府民公募型整備事業【安心・安全整備】(府民提案型)

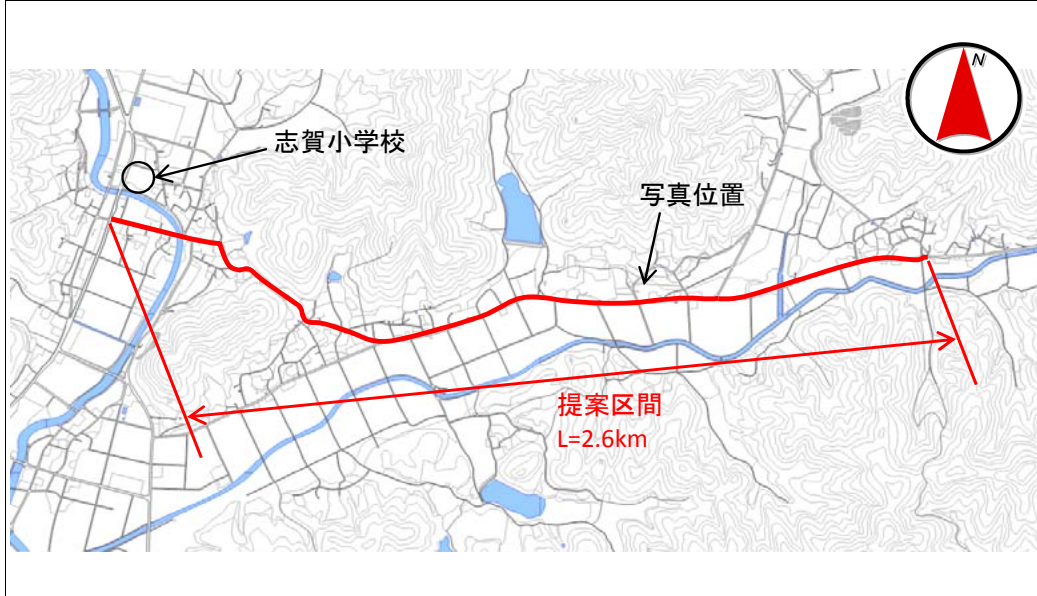
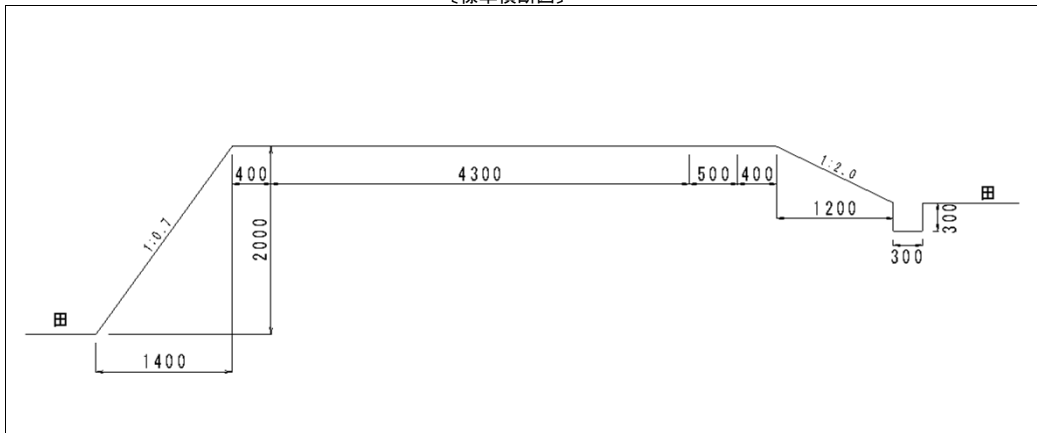
受付番号	192	路河川名	綾部大江線	提案内容	道路拡幅と歩道設置	対応案	実施できない。
審査番号	東 - 21	箇所名	綾部市 篠田町・向田町・志賀郷町 地内	現在の状況	車道幅員4.3m、路肩0.5mで、志賀小学校の通学路として利用されている。交通量は少ない。	実施できない理由	事業規模大。用地買収等が必要となり、事業期間も長期にわたる。

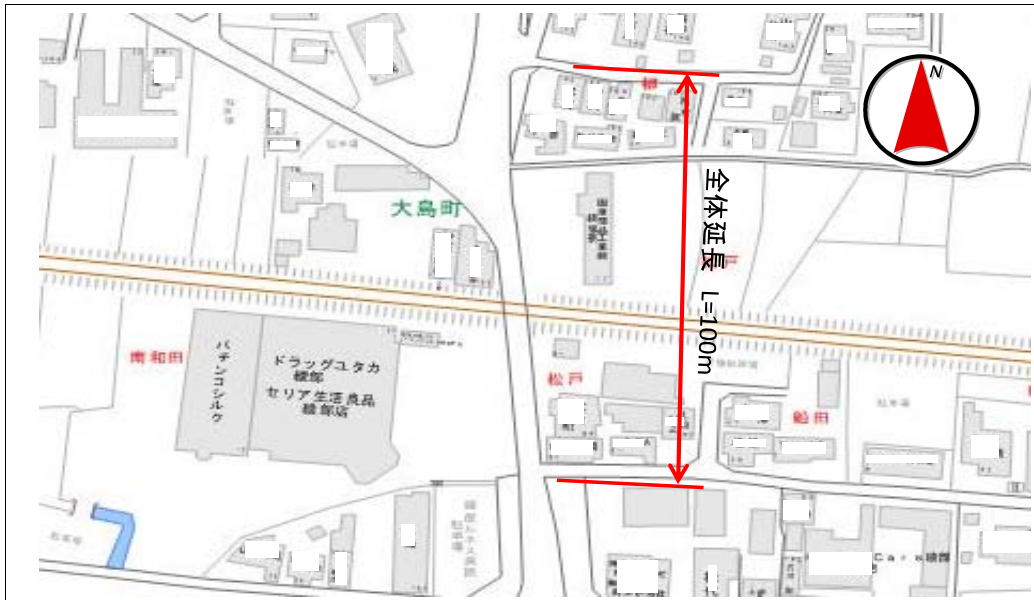
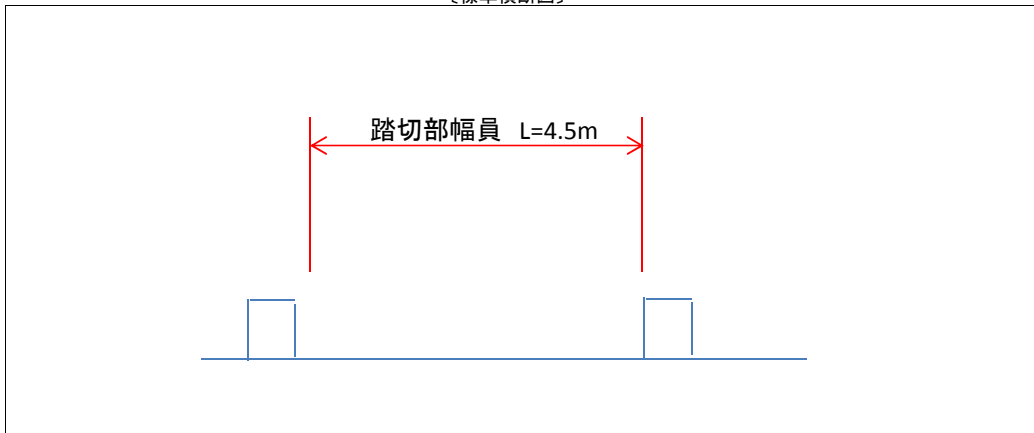
受付番号	224	路河川名	綾部大江宮津線	提案内容	道路拡幅・踏切拡幅	対応案	実施できない。
審査番号	東 - 22	箇所名	綾部市 大島町 地内	現在の状況	道路幅員が狭く、歩行者スペースがない	実施できない理由	事業規模大。JR西日本との調整、用地買収が必要であり、事業期間も長期にわたる。

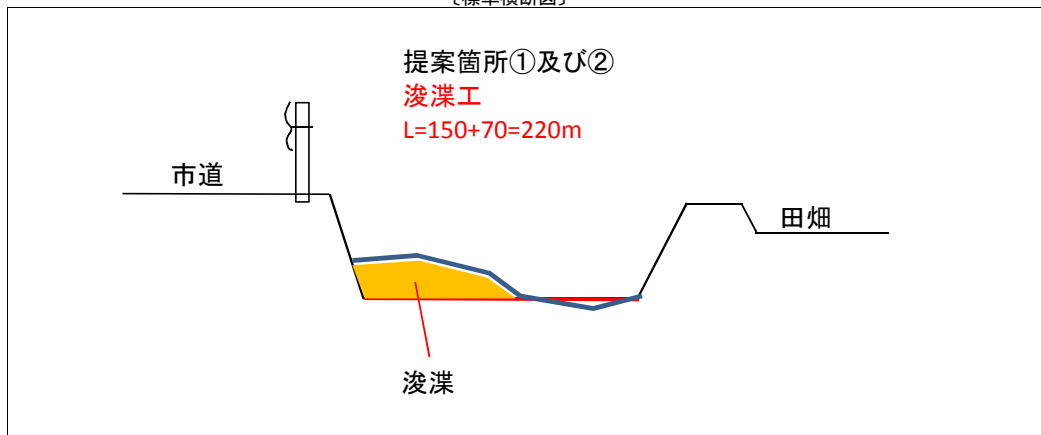
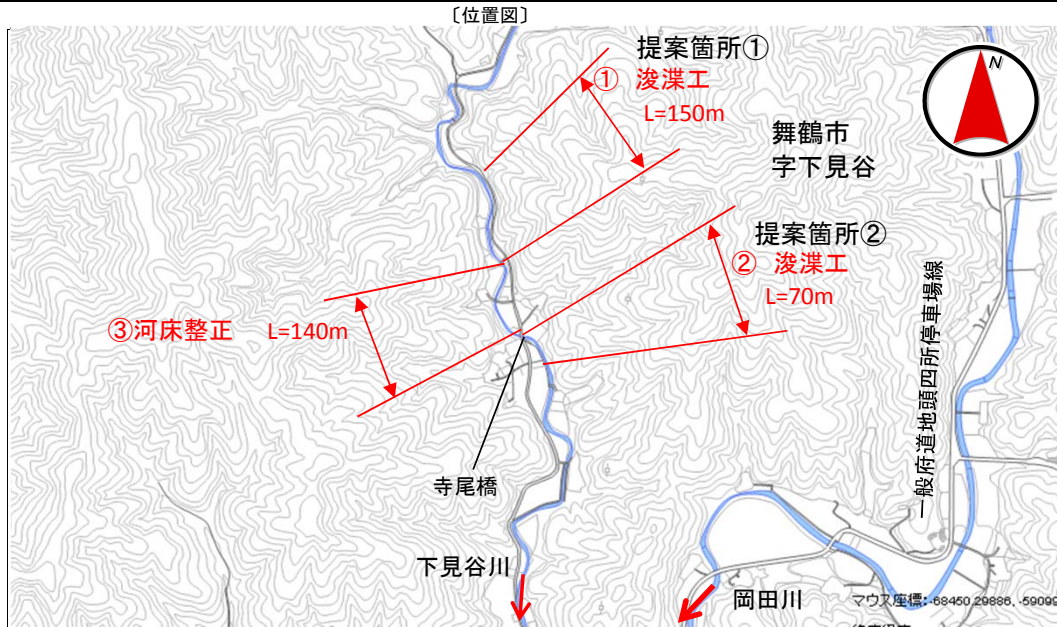
受付番号	21	路河川名	下見谷川	提案内容	浚渫	対応案	①及び②(提案箇所) 浚渫工 ③ 河床整正
審査番号	東 - 23	箇所名	舞鶴市 下見谷 地内	現在の 状況	提案区間①及び②は土砂の堆積が顕著である。 ③では河床低下が認められる。	実施できない理由

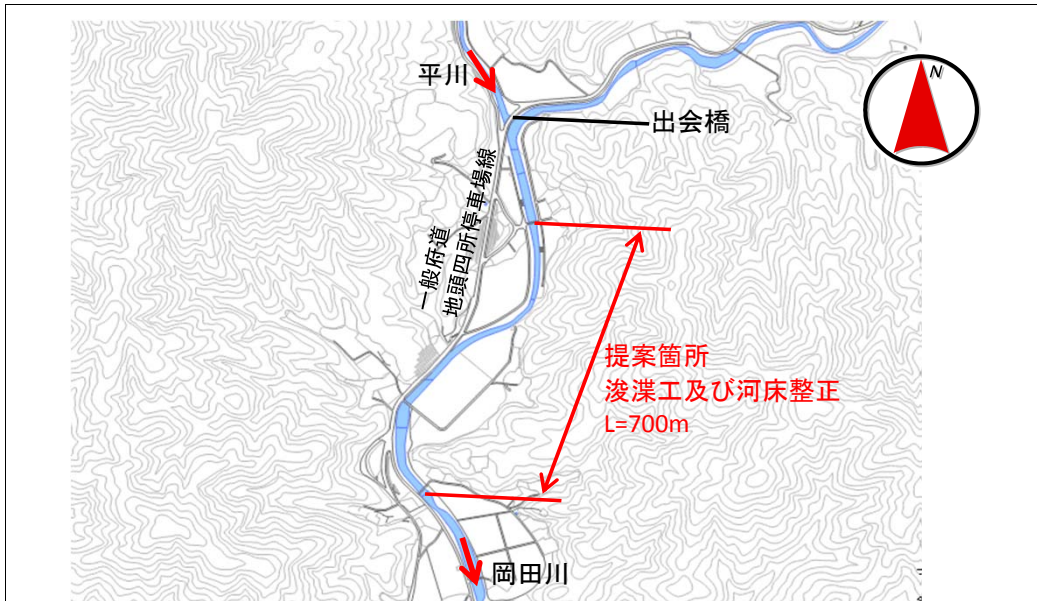
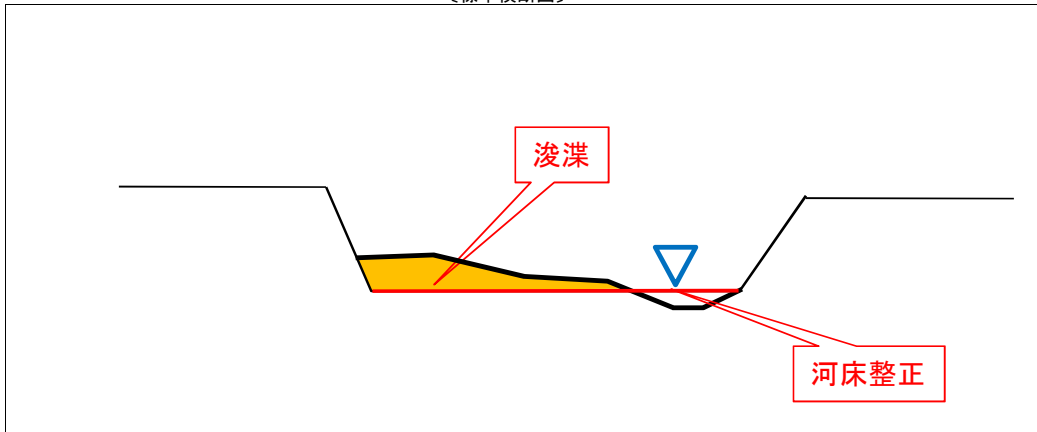
受付番号	25	路河川名	岡田川	提案内容	浚渫	対応案	浚渫工、河床整正
審査番号	東 - 24	箇所名	舞鶴市 西方寺 地内	現在の 状況	全体的には堆積状況であるが、部分的に河床低下箇所がある	実施できない理由

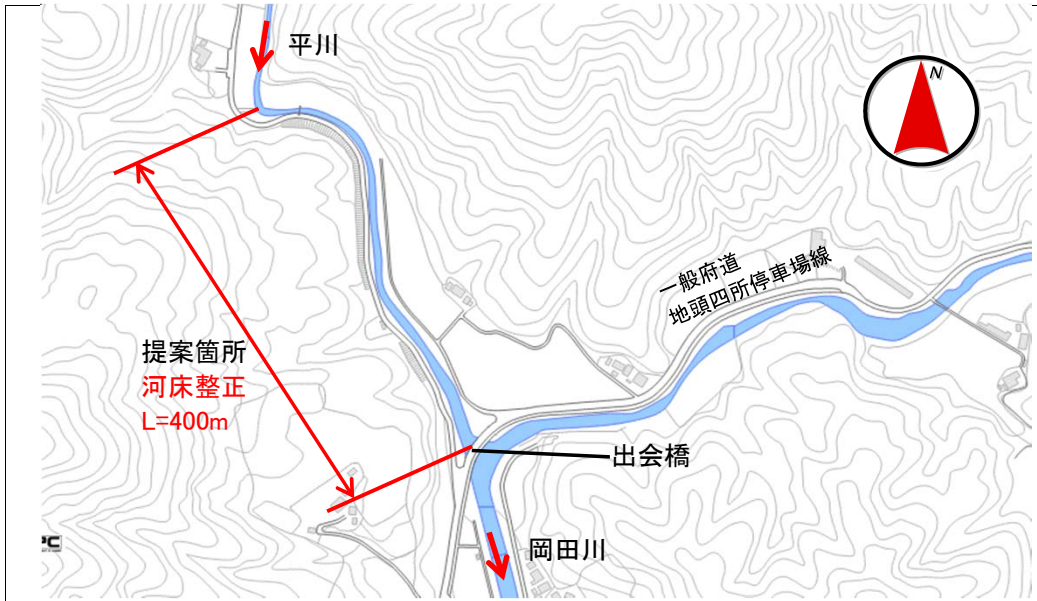
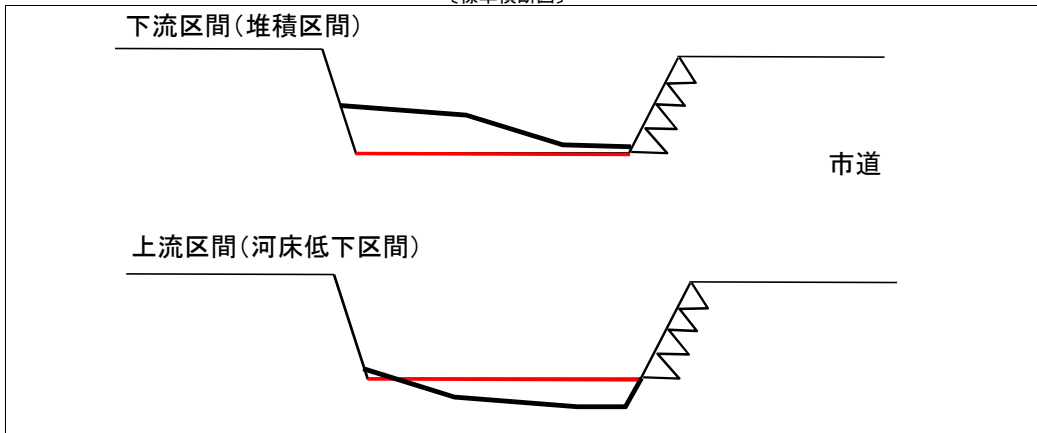
受付番号	27	路河川名	平川	提案内容	浚渫工	対応案	河床整正
審査番号	東 - 25	箇所名	舞鶴市 西方寺 地内	現在の 状況	土砂の堆積及び河床低下が見られる。	実施できない理由

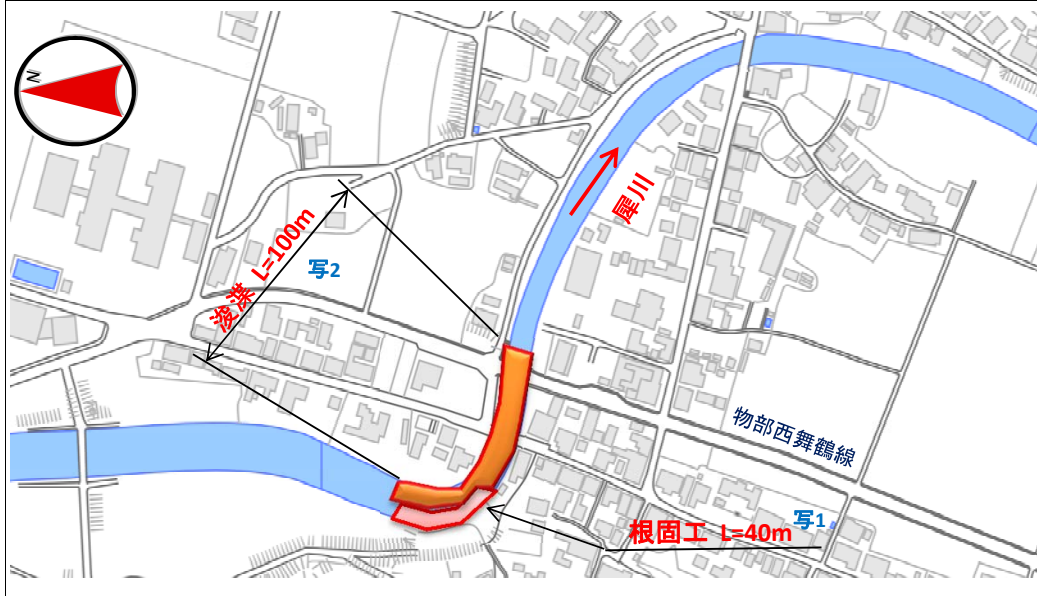
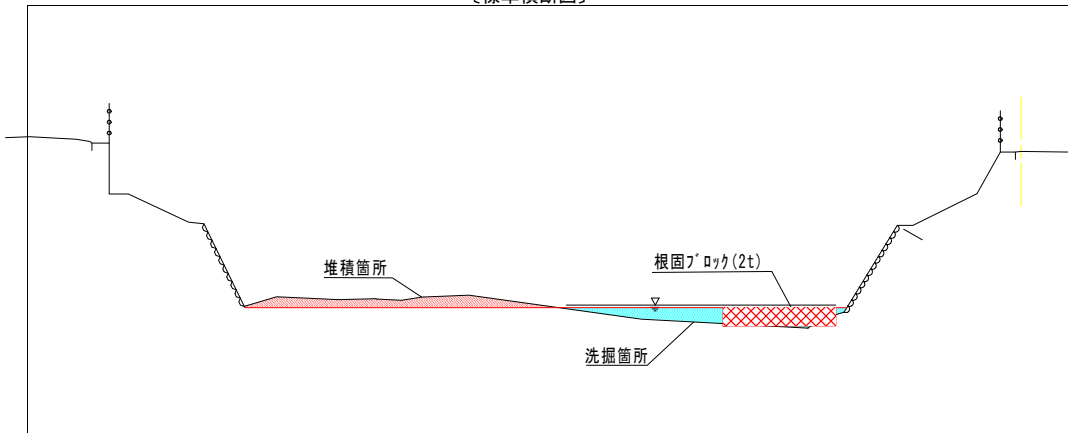
受付番号	6	路河川名	犀川	提案内容	河床洗掘と浚渫	対応案	護床工、浚渫工、河床整正
審査番号	東 - 26	箇所名	綾部市 志賀郷町 地内	現在の 状況	水あたり箇所の洗掘と土砂の堆積	実施できない理由

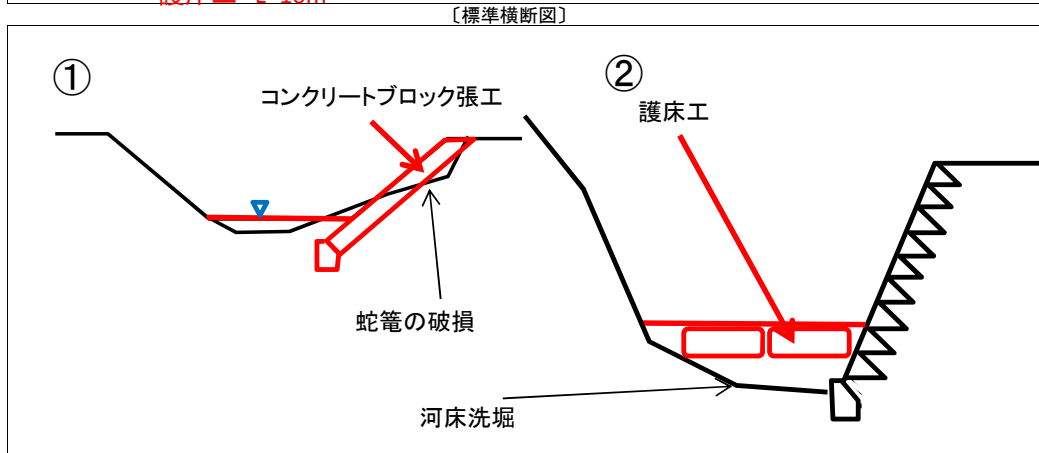
受付番号	9	路河川名	寺田川	提案内容	護岸整備	対応案	①護岸工 ②護床工
審査番号	東 - 27	箇所名	舞鶴市 字上根 地内	現在の 状況	①既設護岸が破損している ②河床低下が認められる	実施できない理由

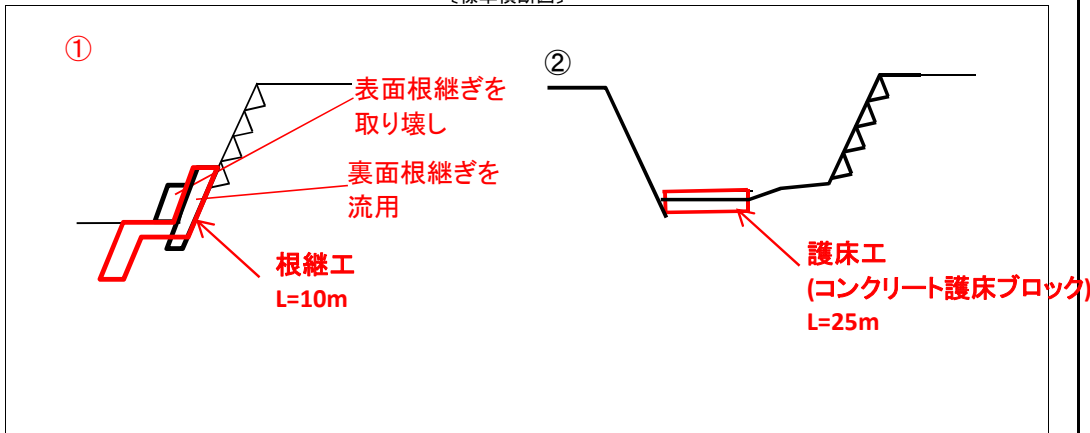
受付番号	16	路河川名	宇谷川	提案内容	河床整備、護岸改良	対応案	①根継工 ②護床工
審査番号	東 - 28	箇所名	舞鶴市 桑銅上 地内	現在の状況	河床低下による護岸工の根入れ不足	実施できない理由

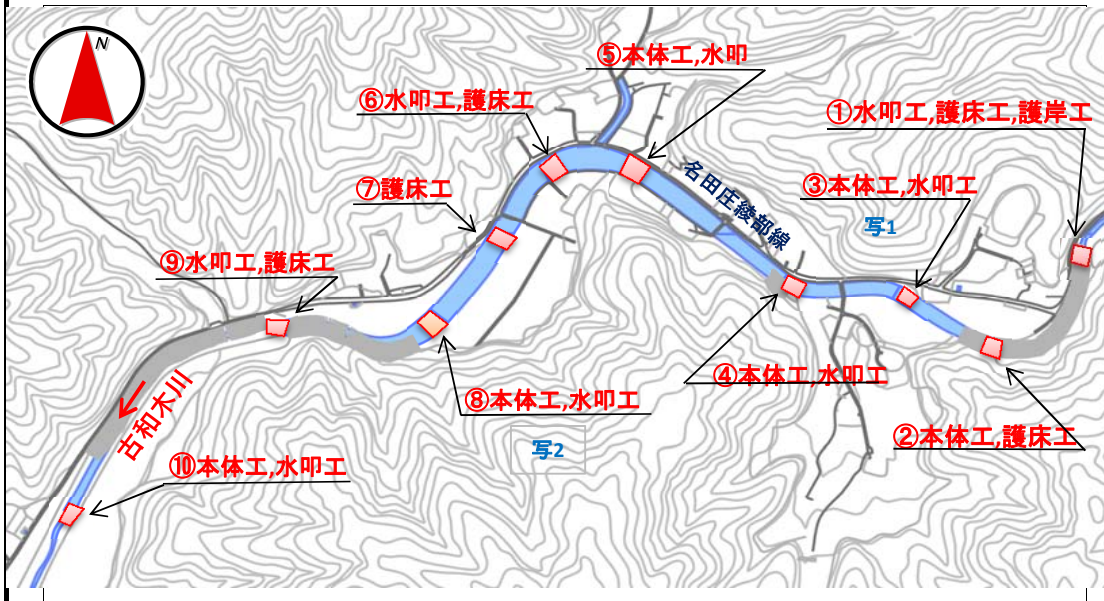
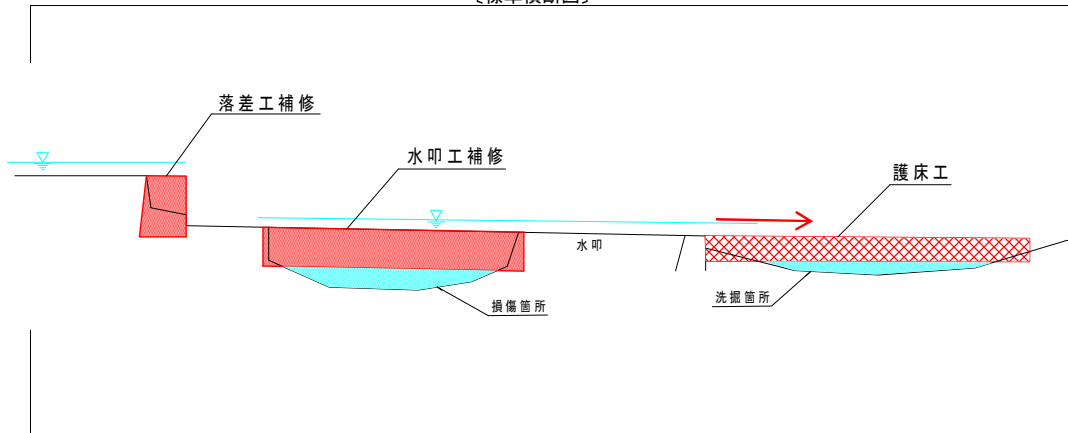
受付番号	32	路河川名	古和木川	提案内容	落差工、護床工の修復	対応案	落差工、護床工の補修
審査番号	東 - 29	箇所名	綾部市 故屋岡町古和木 地内	現在の 状況	落差本体内の一部損傷、水叩工、護床工の 破損	実施できな い理由

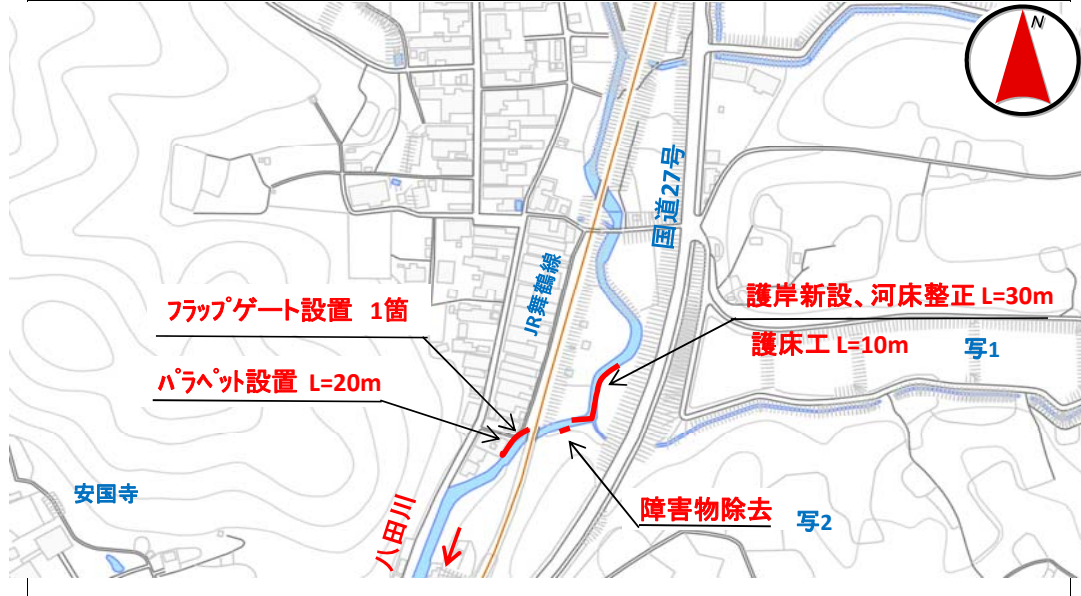
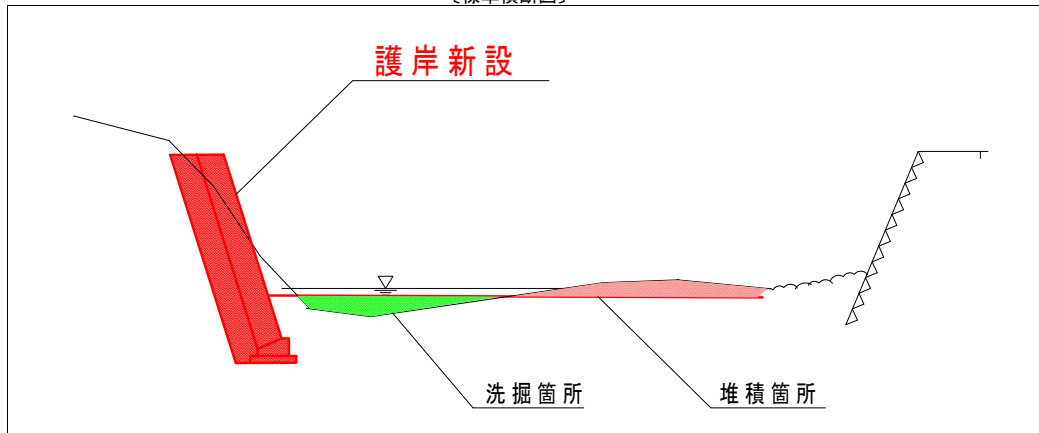
受付番号	33	路河川名	八田川	提案内容	護岸新設・嵩上げ、浚渫 フラップゲート設置、障害物除去	対応案	護岸整備、パラペット設置、フラップゲート設置、障害物除去、河床整正
審査番号	東 - 30	箇所名	綾部市 梅迫町新町 地内	現在の状況	土羽護岸が脆弱、護岸の一部が高さ不足、増水時に排水管から逆流する	実施できない理由

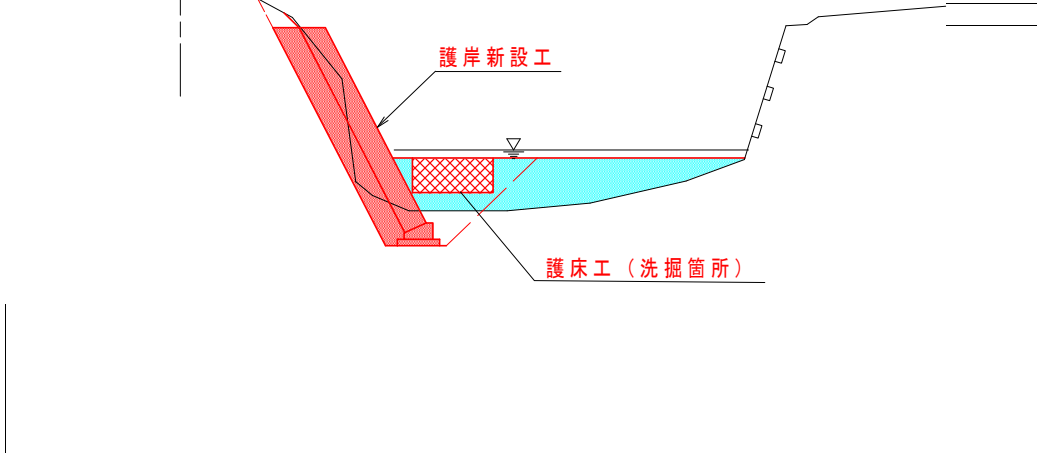
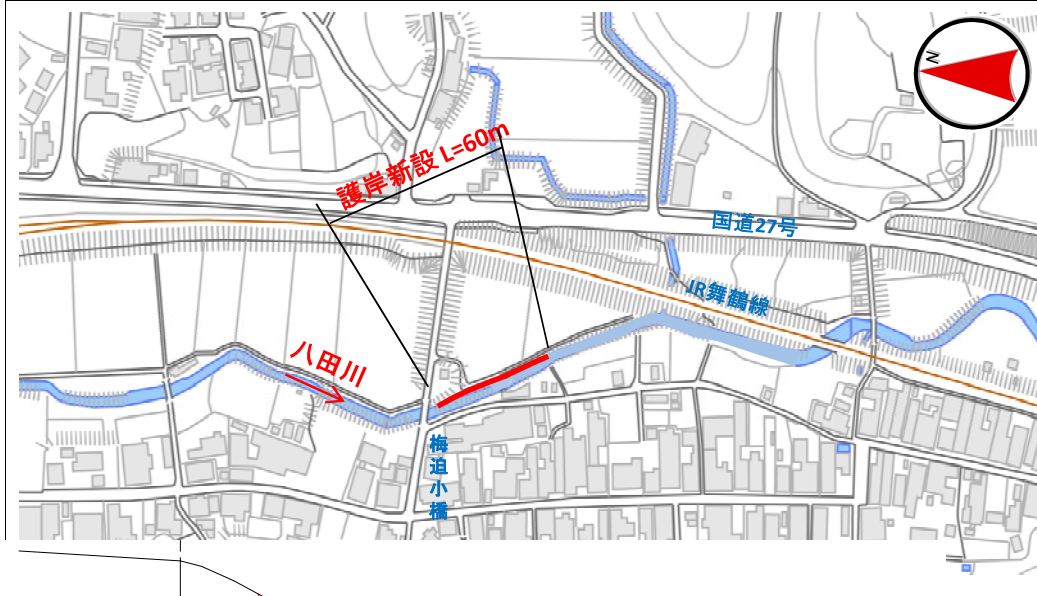
受付番号	35	路河川名	八田川	提案内容	土羽護岸の崩壊と護床対策	対応案	護岸の新設と護床工
審査番号	東 - 31	箇所名	綾部市 梅迫町中町 地内	現在の状況	河床洗掘、法面浸食により崩壊の恐れ	実施できない理由
